INFORMACIÓN DE SERVICIO

Poleas de inversión distintas

en la unidad tensora 534 0243 10 en motores gasolina y motores diésel

Nº de artículo: 534 0243 10

Figura 1: Unidad tensora 534 0243 10

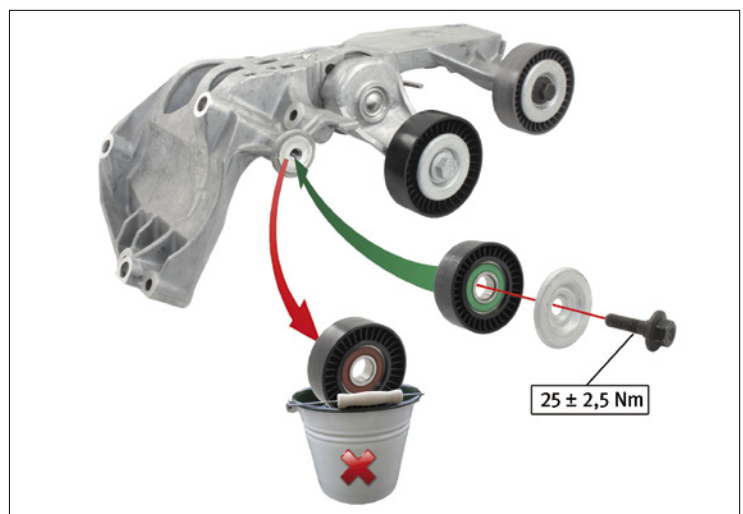
La unidad tensora indicada se suministra con la polea de inversión para vehículos con motores de gasolina.

Para utilizarla con los motores diésel arriba indicados, se debe sustituir la polea de inversión 532 0404 30 con la polea de inversión 532 0406 30 (figura 1).

La polea de inversión para motores diésel no se incluye y debe solicitarse por separado.

Antes del montaje, es muy importante comprobar que la polea de inversión montada en la unidad tensora sea la correcta.

Figura 2: Polea de inversión 532 0404 30 para vehículos con motores gasolina (izquierda) y polea de inversión 532 0406 30 para vehículos con motores diésel (derecha)

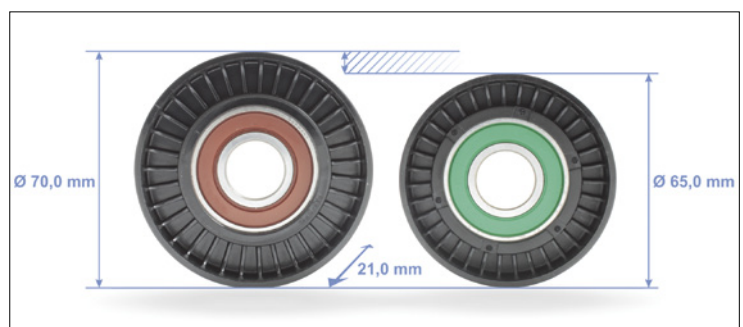
La polea de inversión 532 0406 30 para motores diésel tiene un diámetro más pequeño que la polea de inversión 532 0404 30 (figura 2).

Otras características, como el color de los anillos de obturación, son irrelevantes para un funcionamiento óptimo y pueden variar.
